BOLETIN DE SERVICIO

INTRODUCCION DE UNA NUEVA VARILLA INDICADORA DEL NIVEL DE ACEITE PARA LOS MOTORES ROTAX® TIPO 912 AND 914 (SERIES)

SB-912-040 R1

SB-914-026 R1

Varilla indicadora, versión antigua.

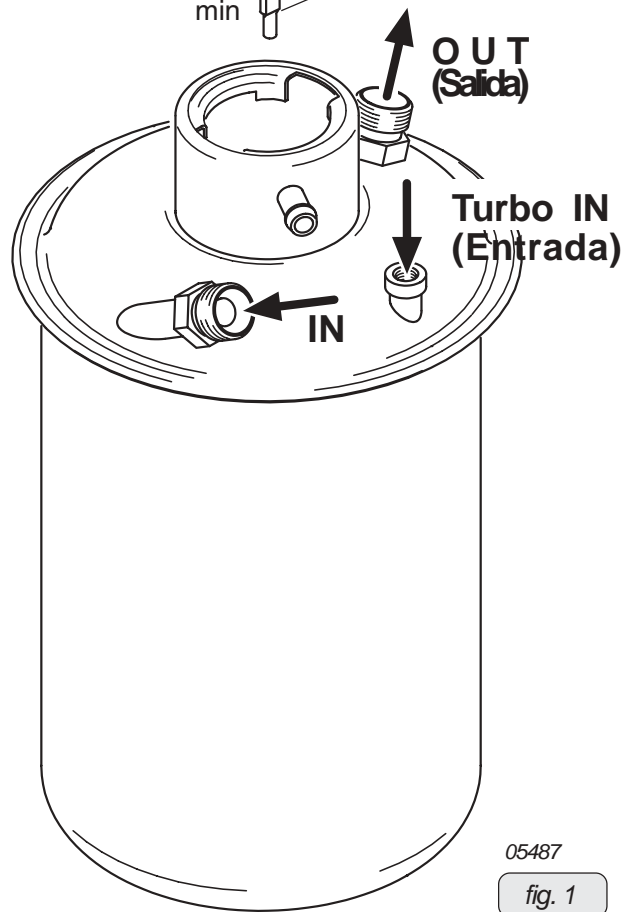
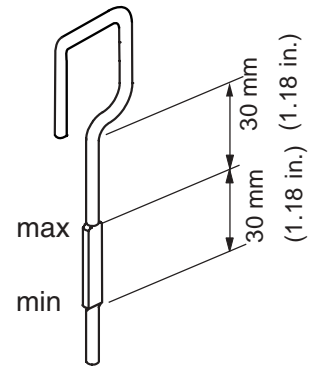
Se ha observado en algunos casos, que las nuevas características de algunos aceites nuevos pueden provocar un retorno lento del aceite desde el cárter al depósito bajo ciertas condiciones. Esto podría provocar que el nivel de aceite en el depósito caiga a un nivel por debajo del mínimo. Para ayudar a prevenir este problema es necesario aumentar el nivel mínimo de aceite en el depósito. Esto se consigue usando una nueva varilla indicadora con nuevas marcas de nivel.

- Desmonte la varilla referencia nº 956150 y reemplacela por la nueva varilla referencia nº 956151.
 - Inspeccione el nivel de aceite según SI-27-1997 "Comprobación del nivel de Aceite", edición actual.
 - Añada aceite si es necesario.
- ◆ NOTA: Al cambiar la varilla indicadora, el nivel mínimo de aceite es aumentado en aproximadamente 40 mm (1.57 in.) y la altura entre los niveles "min." y "max." es reducida a 30 mm (1.18 in.) (aprox.0,45 litros).
- Vuelva a poner el avión en su configuración original de funcionamiento.
 - Conecte el terminal negativo de la batería del avión.

| Fig.no. | Nueva Ref. | Cantidad | Descripción | Vieja Ref | Aplicación |
|---------|------------|----------|--------------------|-----------|-----------------|
| (1) | 956151 | 1 | Varilla Indicadora | 956150 | Deposito Aceite |
